玄海原子力発電所

1、2号炉 廃止措置計画変更認可申請書について (審査会合における指摘事項の回答)

令和 5 年 5 月 1 8 日
九州電力株式会社

令和5年2月13日の審査会合における指摘事項の回答

【原子炉補機冷却水設備、原子炉補機冷却海水設備の除外について】

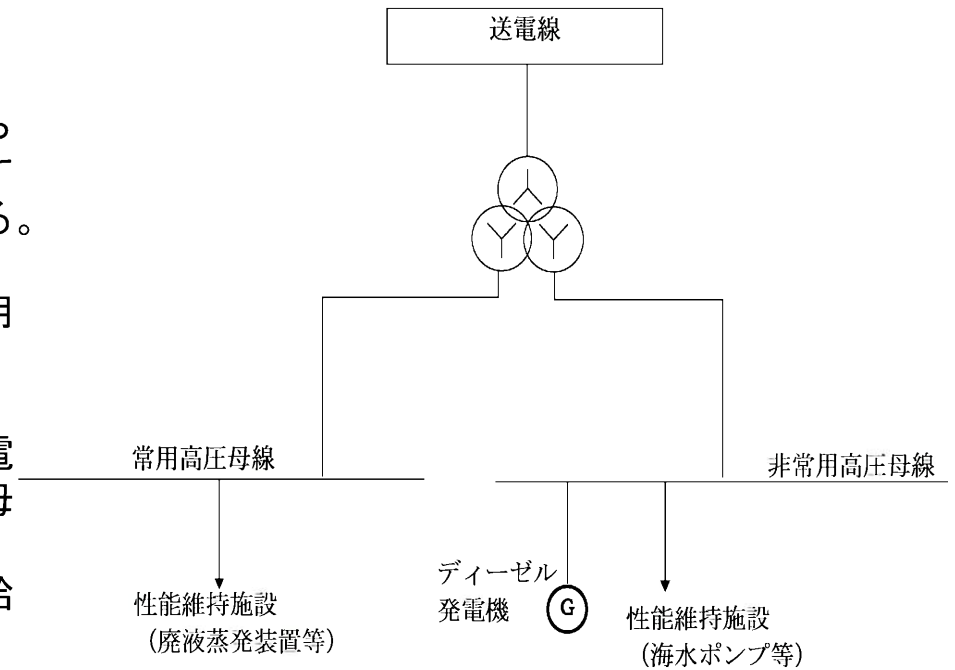
指摘事項 1 原子炉補機冷却水設備、原子炉補機冷却海水設備及びディーゼル発電機を性能維持施設から除外しても問題がないことを供給先を俯瞰的に示して説明すること。

1. 今回の申請において、原子炉補機冷却水設備から冷却水を供給する性能維持施設は、廃液蒸発装置とアスファルト固化装置である。なお、原子炉補機冷却海水設備から冷却水を供給する性能維持施設はない。
2. 冷却水の供給が停止し、廃液蒸発装置及びアスファルト固化装置が冷却できなければ、同装置による廃棄物の処理を停止するだけであり、性能維持施設の考え方において、廃止措置を実施する上で原子炉補機冷却水設備が公衆及び放射線業務従事者の受ける線量に影響を与えないことから、原子炉補機冷却水設備は性能維持施設に該当しない。
3. また、既認可の廃止措置計画認可申請書 添付書類六のとおり、廃液蒸発装置及びアスファルト固化装置への冷却水供給機能は、性能を維持すべき機能とはなっていない。

以上により、原子炉補機冷却水設備及び原子炉補機冷却海水設備を性能維持施設から除外することは問題ない。

第1図 使用済燃料ピット水位計 (現場)

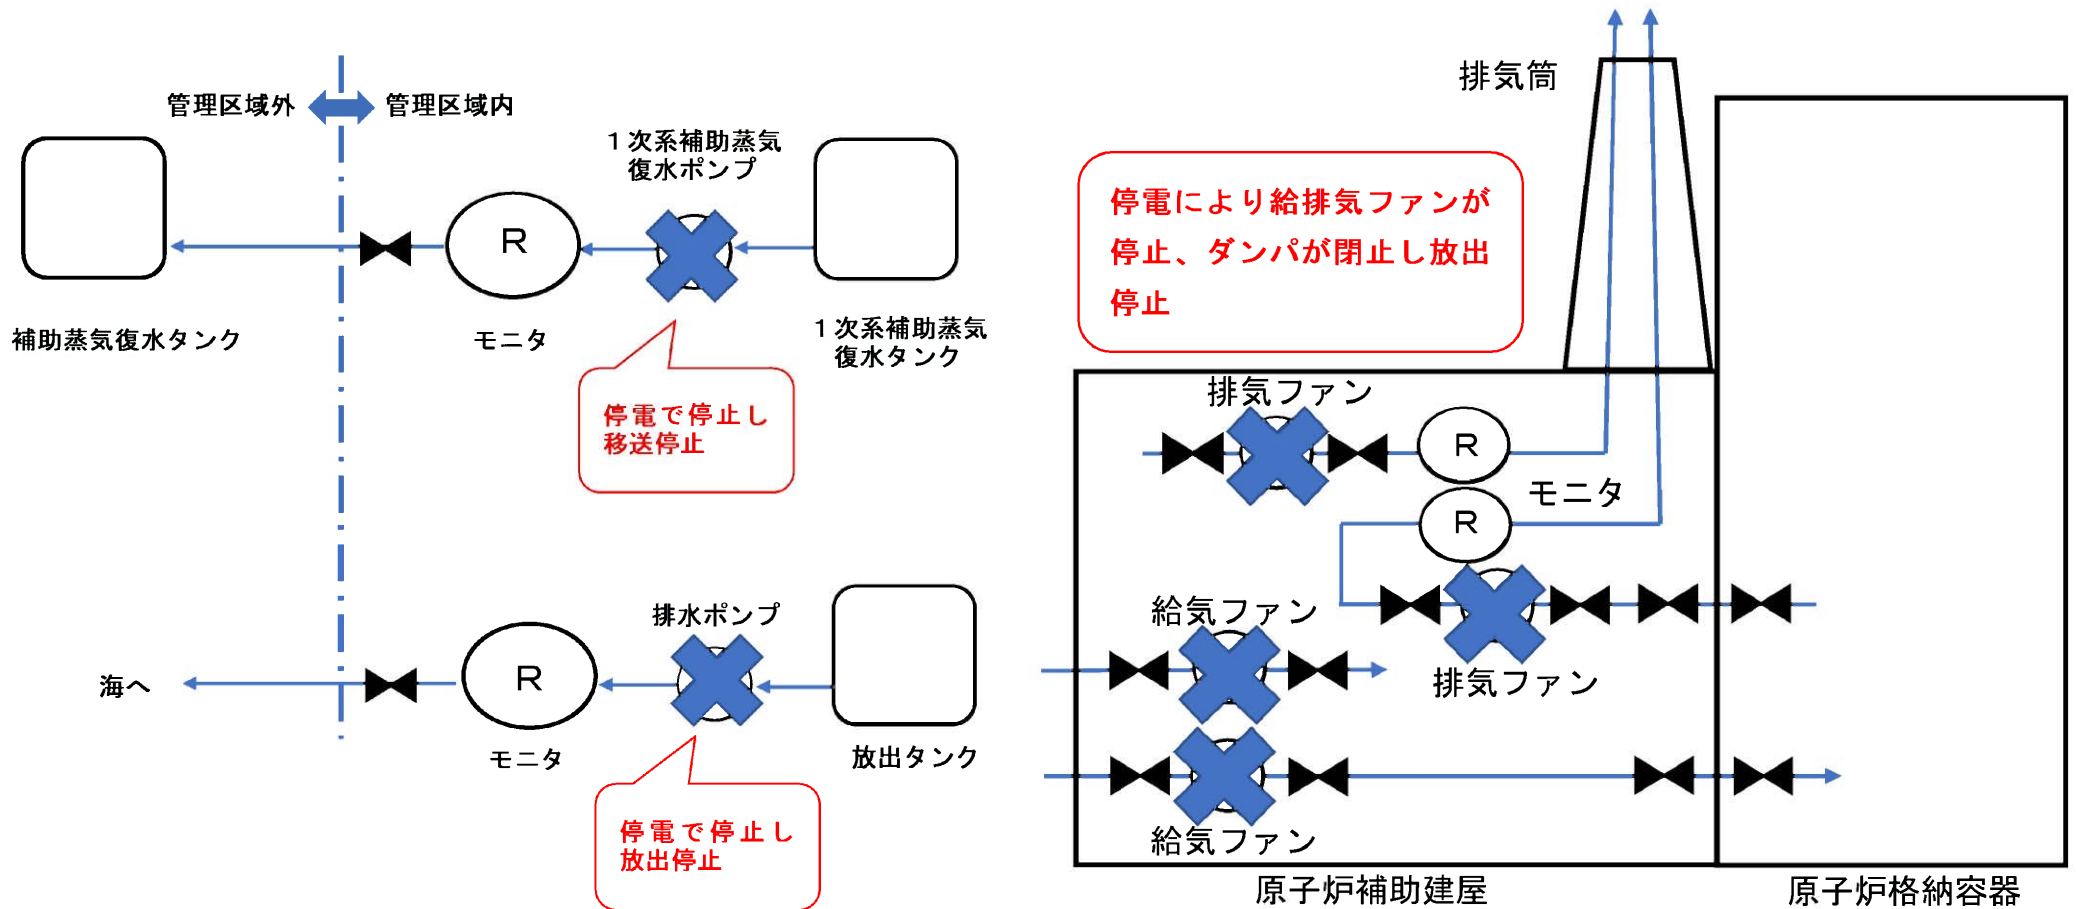
性能維持施設		機能	対応等
使用済燃料貯蔵設備	使用済燃料ピット水位計	水位監視機能 (今回の申請で変更なし)	(性能維持施設の選定理由) 使用済燃料ピットの水位を計測するため選定している。 (停電時) 現場水位計で水位の確認が可能であり水位監視は可能である。 また、水位変動があるような作業は行わない。 ・「第1図 使用済燃料ピット水位計(現場)を参照」
	使用済燃料ピットポンプ	浄化冷却機能 (今回の申請で浄化機能に変更)	(性能維持施設の選定理由) 使用済燃料ピット水を冷却、浄化するため選定している。 (停電時) 使用済燃料ピット水の冷却が不要になれば、冷却のための使用済燃料ピットポンプは不要である。 浄化については、必要時(サンプリング結果に応じて)に脱塩塔へ通水を行うこととしているが、実施頻度は少なく※1電源復旧後に実施することで問題はない。

使用済燃料ピットの水位が低下した場合の対応フロー図を以下に示す。

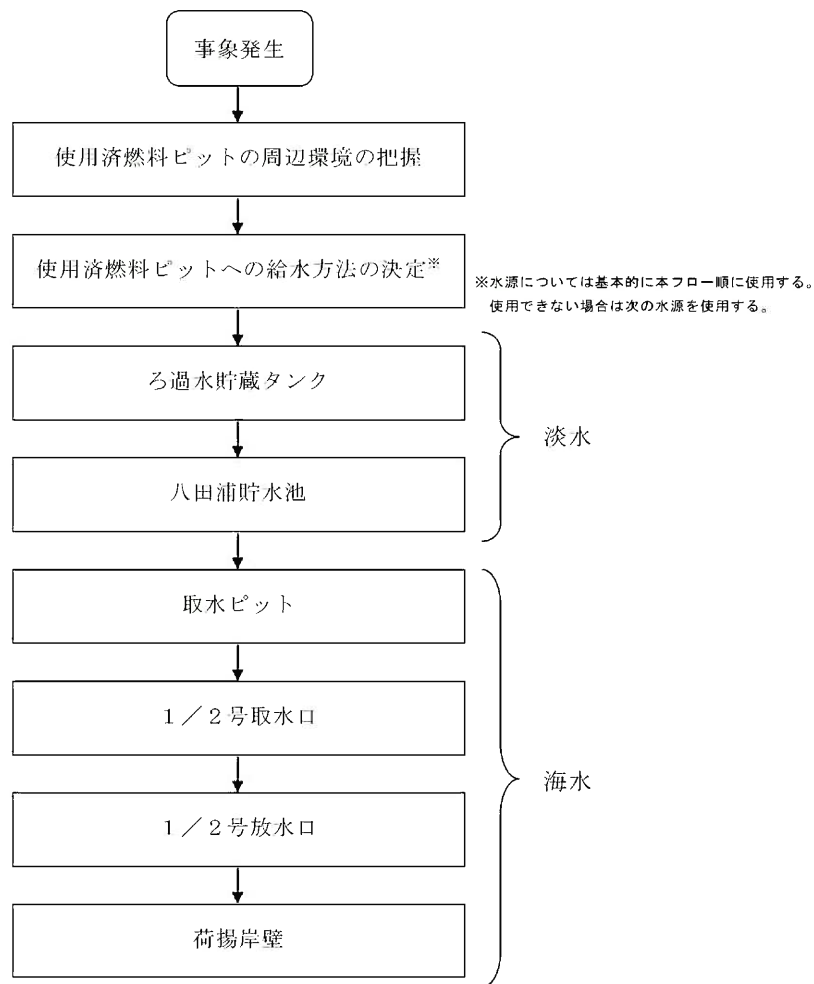
電源機能喪失時等の対応について説明すること。

1. 玄海 1、2 号炉は、発電所の外部より交流電源（外部電源）を受電している。
この外部電源が喪失した場合「外部電源喪失」時の使用済燃料の冷却は、以下のとおりである。

使用済燃料の崩壊熱による使用済燃料ピット水の蒸散に伴う水位維持のため、2 次系純水タンク又は燃料取替用水タンクからの水を補給する。
この補給は、2020 年に実施した使用済燃料ピット水の冷却を停止した温度測定において、2 日に 1 回程度であり、1 回に約 5～6 m³の補給量であったことから、同様の頻度と量の補給が必要である。
なお、2 次系純水タンク及び使用済燃料ピットへの給水機能として性能維持施設に選定している燃料取替用水タンクは、使用済燃料ピット水面より高い位置に設置され、水頭差による補給が可能であり、補給には十分な容量を確保できる。
2. 一方、保安規定（第 2 部）第 17 条の「電源機能喪失時等の体制の整備」における使用済燃料の冷却は、以下のとおりである。
 - (1) 玄海 2 号炉廃止措置の保安規定変更認可申請（令和 2 年 3 月 18 日認可）において「電源機能喪失時等の体制の整備について」を令和 2 年 3 月 13 日に提出している。
提出資料では、「冷却機能喪失・冷却水喪失時の対応として、使用済燃料ピットへ給水する手順・体制を整備する」としている。
 - (2) 具体的には、淡水（ろ過水貯蔵タンク、八田浦貯水池）、海水（取水ピット、取水口等）を、可搬型のディーゼルエンジン発電機や水中ポンプを使用し、使用済燃料ピットへ給水する手順・体制である。

上記のとおり、電源機能喪失時等の対応については、従来より性能維持施設であるディーゼル発電機や使用済燃料ピット水浄化冷却設備等による使用済燃料の冷却を期待していないことから、今回の申請において、「電源機能喪失時等の体制の整備」は、従来と変わるものではない。
